**Заключение
обследования объекта –
Государственное бюджетное учреждение
спортивная школа олимпийского резерва "Купчинский Олимп"
Фрунзенского района Санкт-Петербурга
на предмет доступности для маломобильных групп населения и
рекомендации по созданию безбарьерной среды на спортивном комплексе**

Протокол обследования в соответствии

Объект: Государственное бюджетное учреждение спортивная школа олимпийского резерва "Купчинский Олимп" Фрунзенского района Санкт-Петербурга

Адрес: 192241, г. Санкт-Петербург, ул. Софийская д.40 к. 4

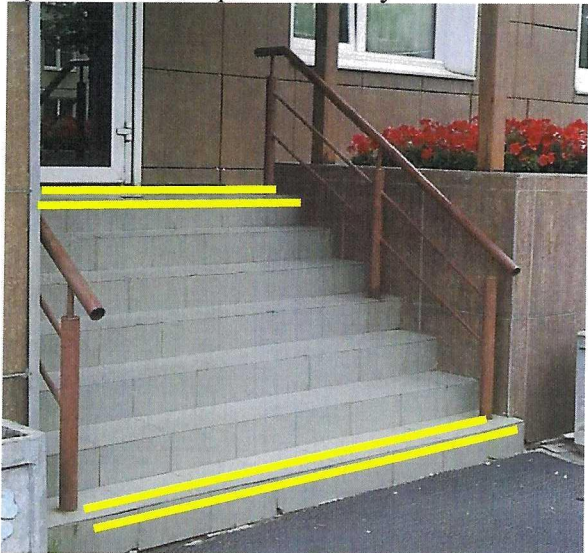
№ п/п	Предмет обследования	Фото/ Комментарии/ Замечания	Рекомендации
1	Парковка	Размеры парковочных мест не соответствуют требованиям СП 59.13330.2020. 	Обеспечить нормативные парковочные места. Допускается размещать за 50м от входа Габариты специализированного места для стоянки (парковки) транспортных средств инвалида на кресле-коляске следует предусматривать размерами 6,0 х 3,6 м, что дает возможность создать безопасную зону сбоку и сзади машины. В случае расположения парковочного места вдоль проезжей части его длина должна составлять 6,8 м. (СП 59.13330.2020 п. 5.2.4) Размеры парковочных мест, расположенных параллельно бордюру, должны обеспечивать доступ к задней части автомобиля для пользования пандусом или подъемным приспособлением. (СП 59.13330.2020 п. 5.2.3) Каждое специализированное машино-место для транспортного средства инвалида должно быть обозначено дорожной разметкой по ГОСТ Р 51256 Знак и табличка  Вертикальный дорожный знак

Лестницы

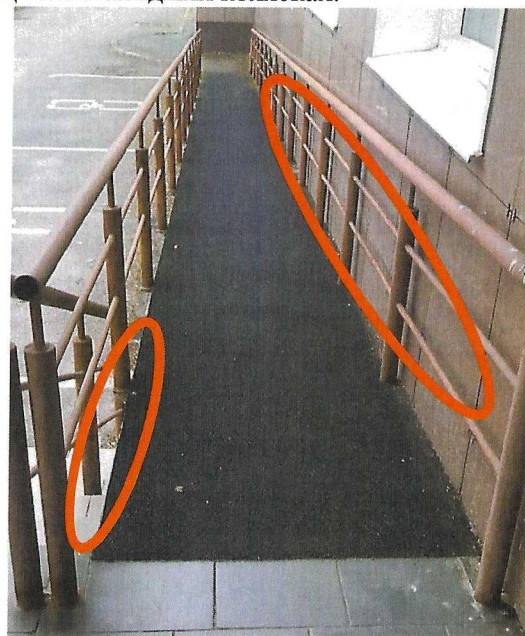
Обеспечить завершающие части поручней на лестницах при входе в здание. (СП 59.13330.2020 п. 5.1.13)

Перед нижним и верхним маршами внешней лестницы следует предусматривать завершающие части поручней, которые должны быть горизонтальными и выступать за границы лестничных маршей на 0,3 м.

Пандус

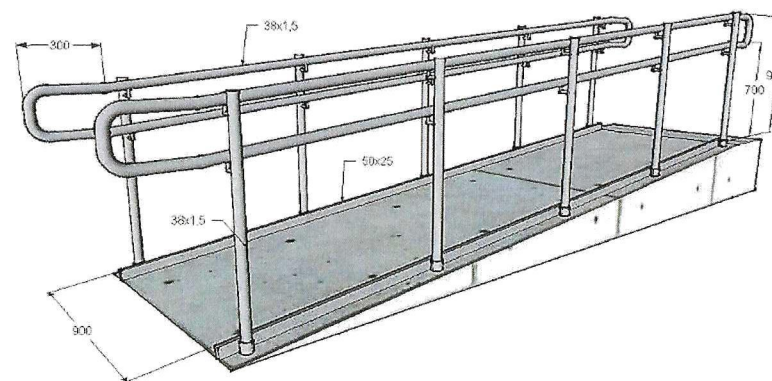
Не корректно организованы поручни пандуса, отсутствуют бортики по продольным краям марша пандуса. Опорные стойки поручня у стены здания создают препятствие для безопасного перемещения лиц на инвалидных колясках.

Обеспечить поручни на высоте 0,9 и 0,7 м с возможностью непрерывного контакта руки с поручнем

Пандусы должны иметь двухстороннее ограждение с поручнями на высоте 0,9 и 0,7 м; верхний и нижний поручни пандуса должны находиться в одной вертикальной плоскости с границами прохаживаемой части пандуса (краем бортика). (СП 59.13330.2020 п. 5.1.16)

По продольным краям марша пандуса следует устанавливать бортики высотой не менее 0,05 м. (СП 59.13330.2020 п. 5.1.16)

Вход в здание

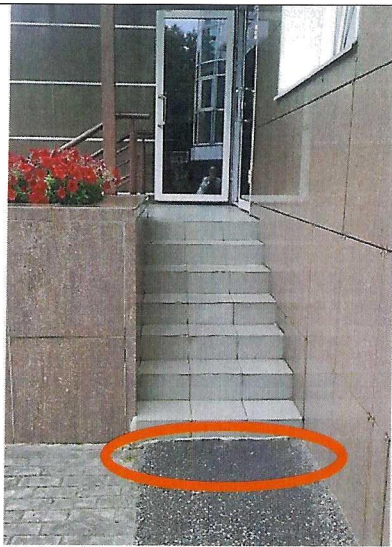
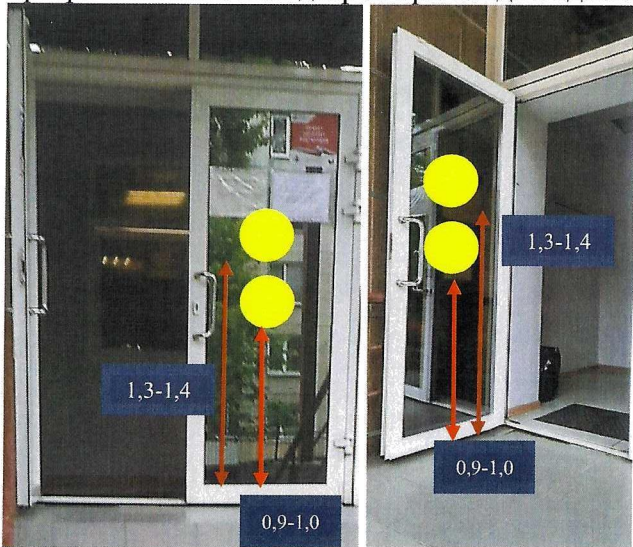
Отсутствуют контрастные наземные указатели при входе в здание.

Организовать контрастные наземные указатели при входе в здание.
